חוות דעת מהנדס מומחה

05.08.2019

- מזמין חוות דעת :
- מהות הנכס נושא חוות הדעת : **דירה בבית משותף**
- כתובת הנכס : מס' קומה דירה
- מטרת חוות הדעת : **איתור ליקויי בנייה**

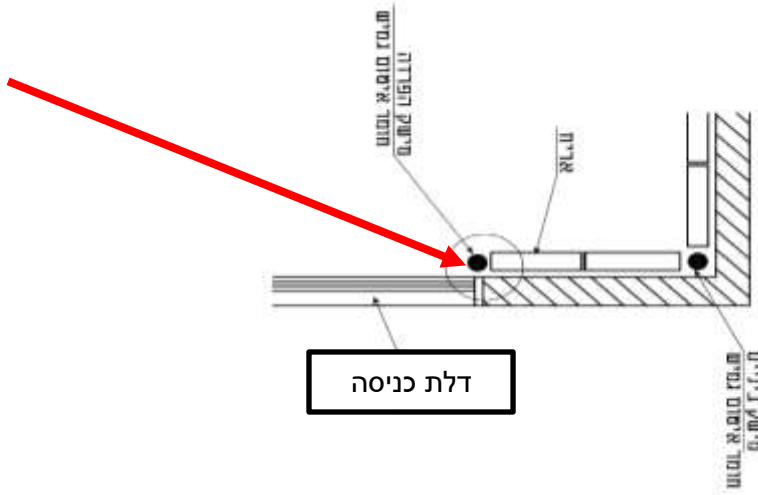
1.1.2 לא בוצע מילוי חומר גמיש במישק ההפרדה בין משקוף דלת הכניסה והחיפוי, בניגוד לדרישות **ת"י 1555.2 :**

סעיף 4.7.3. מישק הפרדה :
מישקי הפרדה (הגדרה 3.1.19), יעברו דרך שכבת הדבקה ושכבת האריחים והלוחות. מישקי הפרדה יהיו במקומות שבהם חומר הרקע משתנה, ובמקומות המפרש בין האריחים והלוחות לרכיבי הבניין.....
רוחב מישק הפרדה יהיה **4 מ"מ** לפחות

התיקון : יש לחרוץ רובה קיימת ולבצע מילוי חומר גמיש

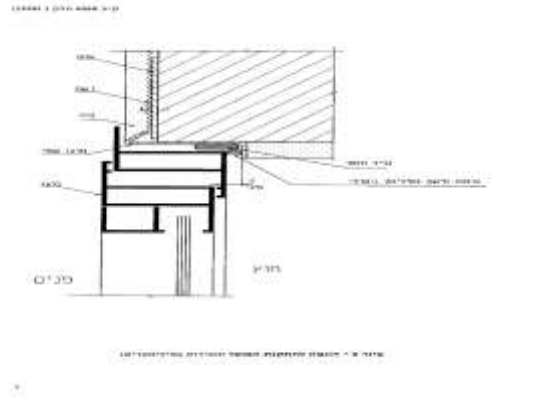
2.1.1 מילוי מישקים במקומות הפזורים אינו אחיד ביחס למפולס פאזות האריח (גולש מעל פני אריח או שקוע מדי), שחיקה וגבשושיות. גימור לקוי בין השיפולים והרצפה. המראה איננו אסתטי.

זאת בניגוד לדרישות המפורטות בת"י - 1555.3 סעיף 2.1.9.1

התיקון : תיקוני מילוי רובה בין האריחים בשטח הנרחב

ככדי לקבל גוון אחיד וביצוע מישקים בצורה תקנית לכל עומק המישק. יידרש לבצע ניקוי יסודי של המישק הנדרש. את העבודה יש לבצע בצורה ידנית בעזרת כלי חד ולבצע מילוי. יודגש כי מדובר "בעבודת נמלים". יתכן ויידרש גם פירוק ושחזור האריחים

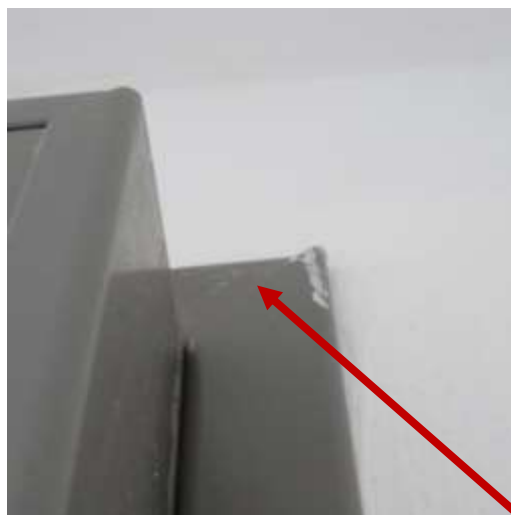
2.2.5. אותר חוסר מקבילות בין אגף הימיני לאמצעי (חלק פנימי) כ- 15 מ"מ,
בניגוד לדרישות **התקן 4068** :

התיקון: יש לכוון גלגלים

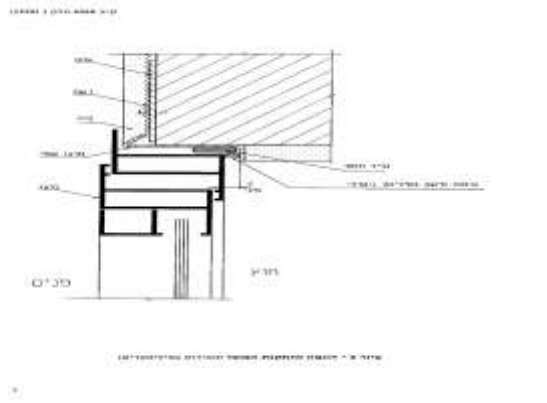
2.4.1. חוסר איטום במילוי מלא בין המלבן והקיר, ישנו חשש לחדירת רוח דרך

המרווחים ללא איטום בין המלבן והקיר

התיקון: יש לפרק את ההלבשה, לבצע איטום מלא לפי תקן ולהתקין את ההלבשה מחדש.

יש לבצע מישק במילוי כרמית סטיק PU או סיקה סול C

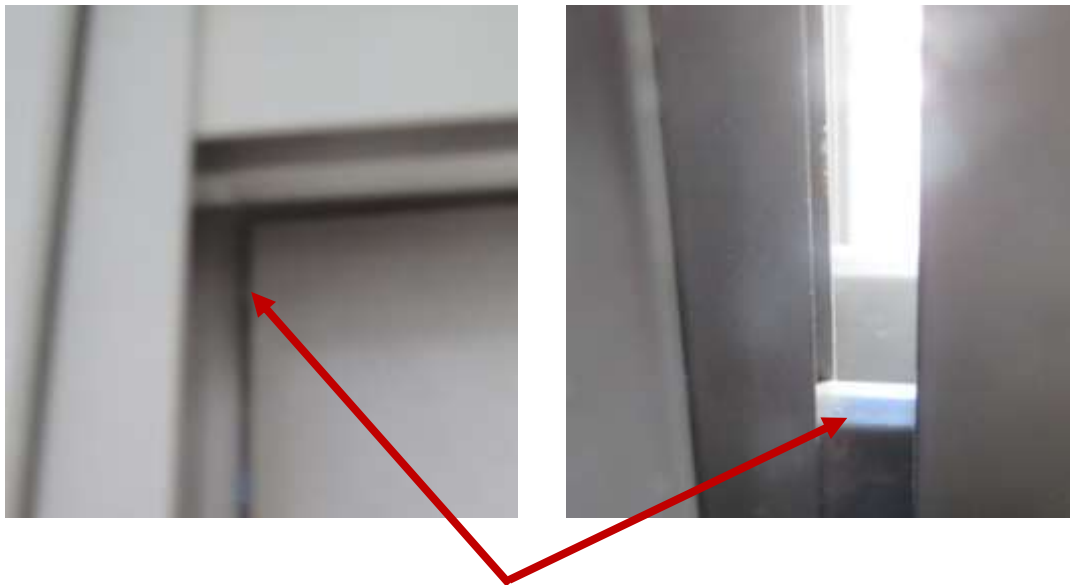
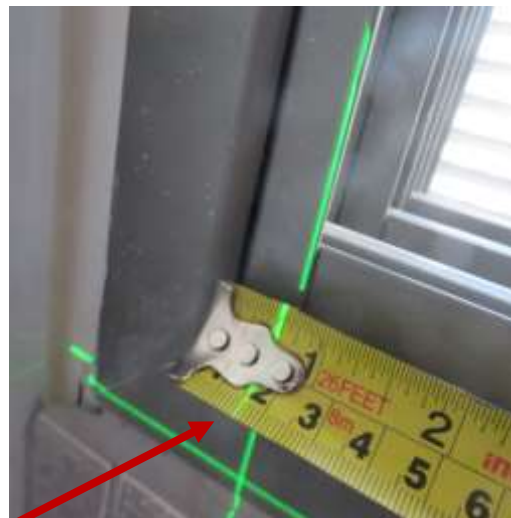
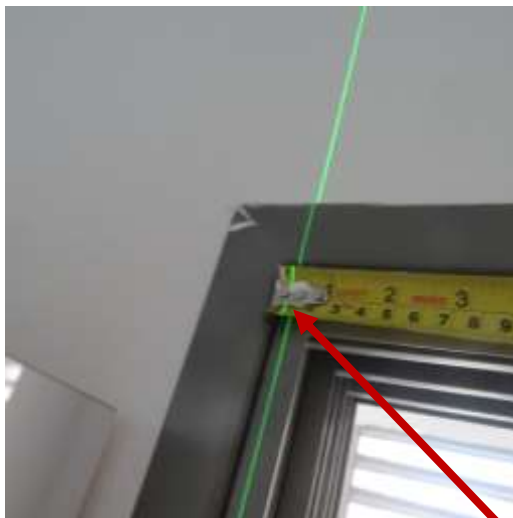
2.4.3. אותר חוסר מקבילות בין האגף השמאלי למסגרת (חלק פנימי) כ- 10 מ"מ, הליקוי נוצר בגלל ההתקנת המסגרת של החלון (צד השמאלי) בצורה לא מפולסת, הסטייה שנמדדה הינה כ- 11 מ"מ, בניגוד לדרישות **התקן 4068** :

התיקון: יש לפרק צד השמאלי של המסגרת ולהתקין מחדש בצורה מפולסת, לרבות עבודות הכרוכות (עלות התחלתית)

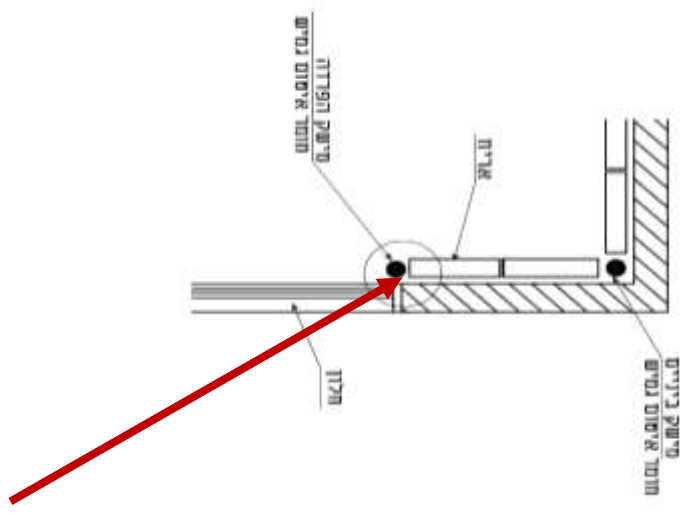
2.5.1 בחיבור בין משטח שיש וחיפוי היקר בוצע מילוי חומר צמנטי ולא חומר גמיש אנטי בקטריאלי

התיקון: יש לחרוץ רובה קיימת ולבצע מילוי חומר גמיש אנטי בקטריאלי

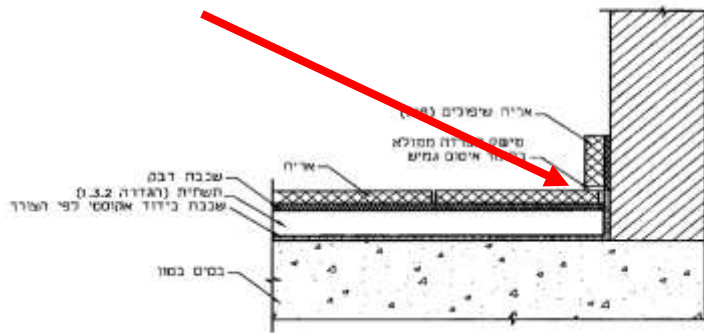
3.1.1. אריחי קופינג של מעקה (נדבך ראש) בוצעו ללא קיבוע בברגים

התיקון : יש לקבע את אריחי הקופינג בברגים כנדרש

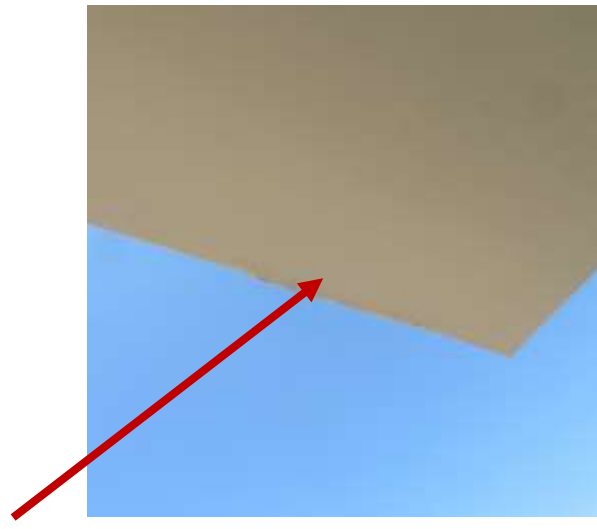
3.3 באזורים מסוימים בריצוף המרפסת לא בוצעו שיפועים כנדרש לכיוון הנקז:
השיפוע שנמדד הינו בין 0.20%; ל- 0.60%
בניגוד לת"י **1555.3** :

התיקון : פירוק ריצוף קיים, ריצוף מחדש לרבות ביצוע שיפועים לפי דרישת ת"י
(עלות התחלתית)

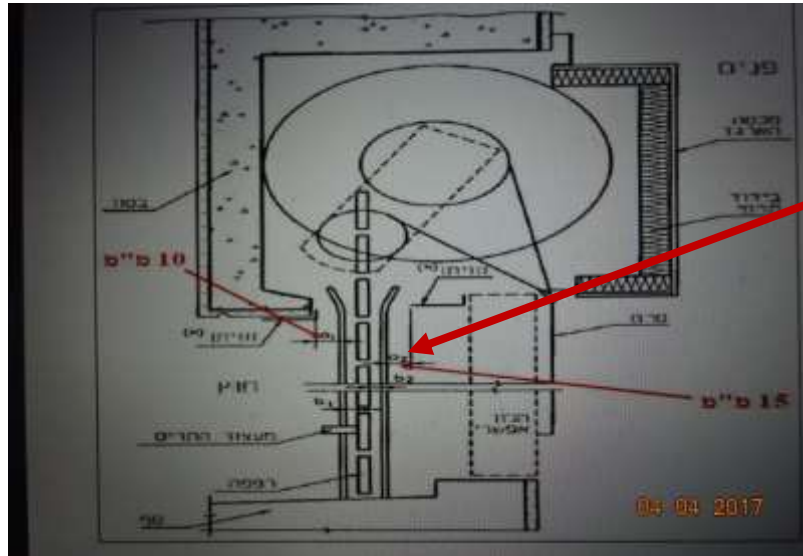
4.2.2. המסגרת לא מקובעת לקיר בצורה תקינה ונוצר סדק אנכי בין ההלבשה והקיר

התיקון: יש לקבע את המסגרת בצורה תקינה ויציבה, יש לבצע מילוי גמיש (מרק)

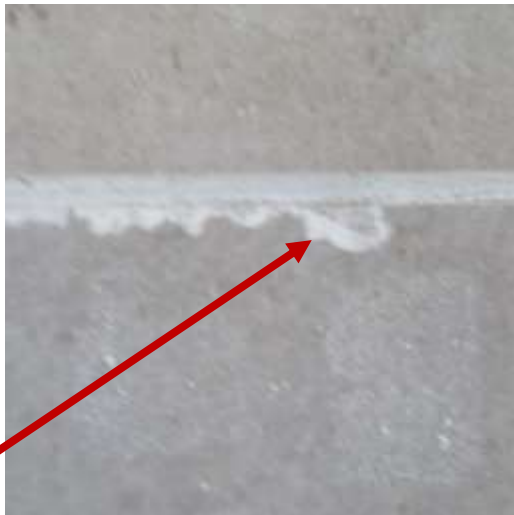
4.3.1 אותרו 3 אריחים פגומים, הליקוי אסור על פי **התקן 314** :

התיקון: יש להחליף אריחים ופנל פגומים, לרבות העבודות הכרוכות. פגמים קטנים באריחי הריצוף

יש לתקן בעזרת חומר אמייל, לדוגמה "fix all" של "יעקובי"

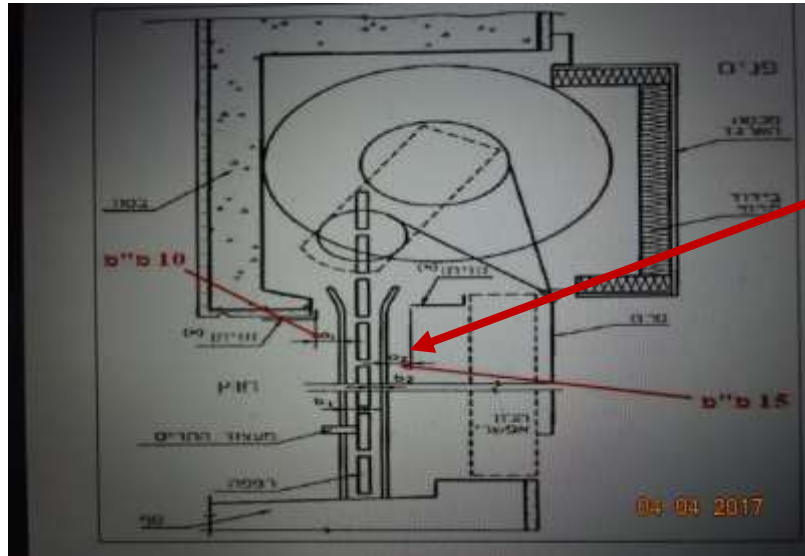
5.2.2. המסגרת לא מקובעת לקיר בצורה תקינה

התיקון: יש לקבע את המסגרת בצורה תקינה ויציבה, יש לבצע מילוי גמיש (מרק)

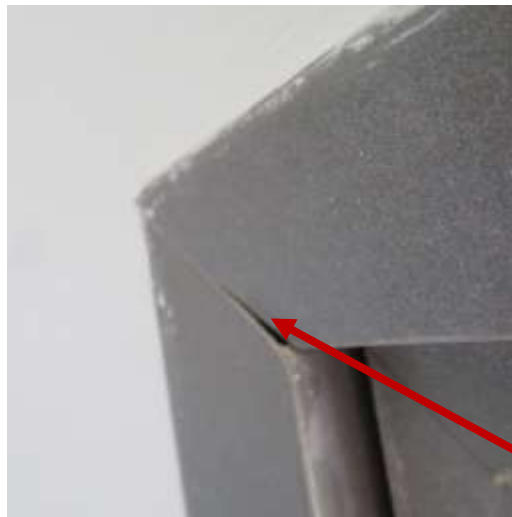
6.2.2. בריח תקוע
התיקון: יש לשחרר

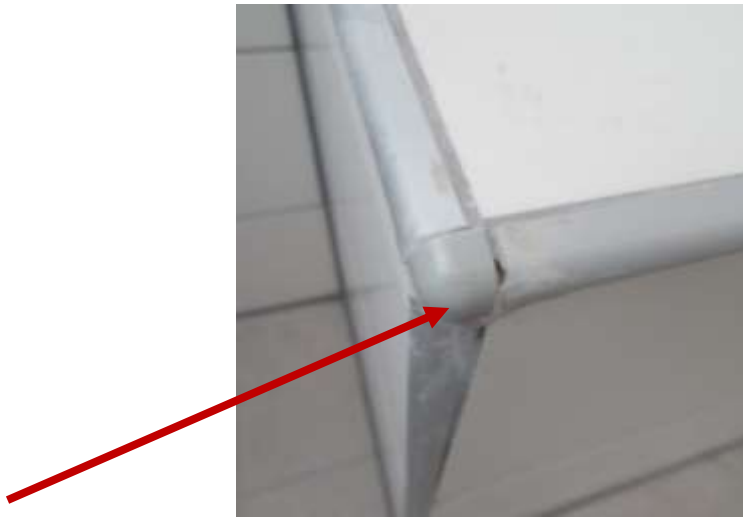
7.3.2. לא בוצעה רובה גמישה במישקים שבין תחתית הקירות והרצפה

התיקון: יש לחרוץ/להוציא את החומר צמנטי הקיים ולבצע מילוי חומר איטום גמיש בצורה

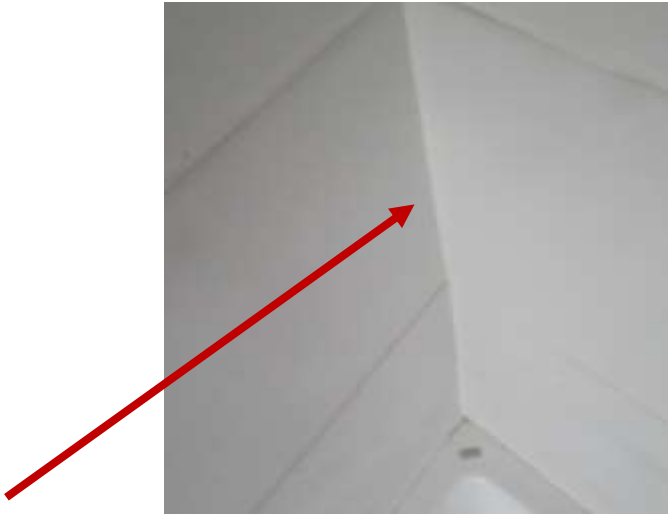
להלן ציטוט ושרטוט ת"י 1555 חלק 2

התיקון: יש לחרוץ/להוציא את החומר צמנטי ולבצע מילוי חומר איטום גמיש בצורה אסתטית על ידי חומר גמיש אנטי בקטריאלית, בגוון התואם לרקע החיפוי, כדוגמת "סיכה סיל C" או "כרמית PU" או שו"ע

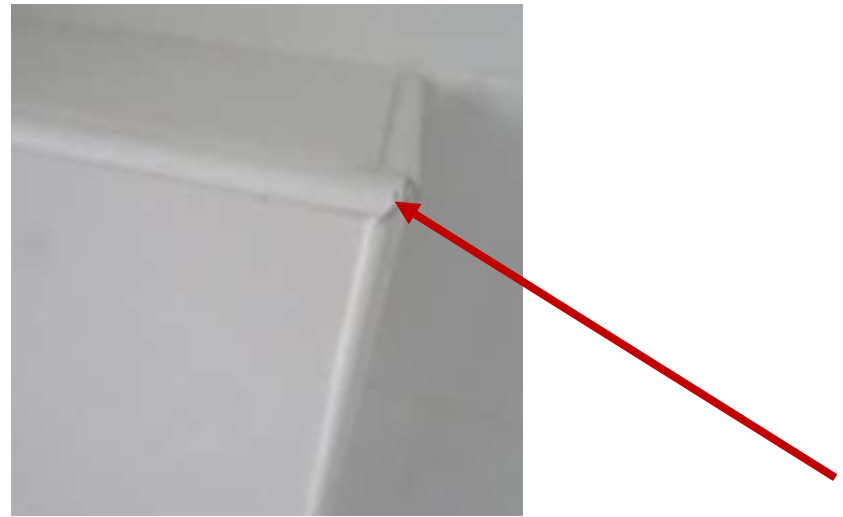
8.4.2. לא בוצעה רובה גמישה במישקים שבין תחתית הקירות והרצפה

התיקון: יש לחרוץ/להוציא את החומר צמנטי הקיים ולבצע מילוי חומר איטום גמיש בצורה אסתטית על ידי חומר גמיש אנטי בקטריאלית, בגוון התואם לרקע החיפוי, כדוגמת "סיכה סיל C" או "כרמית PU" או שו"ע
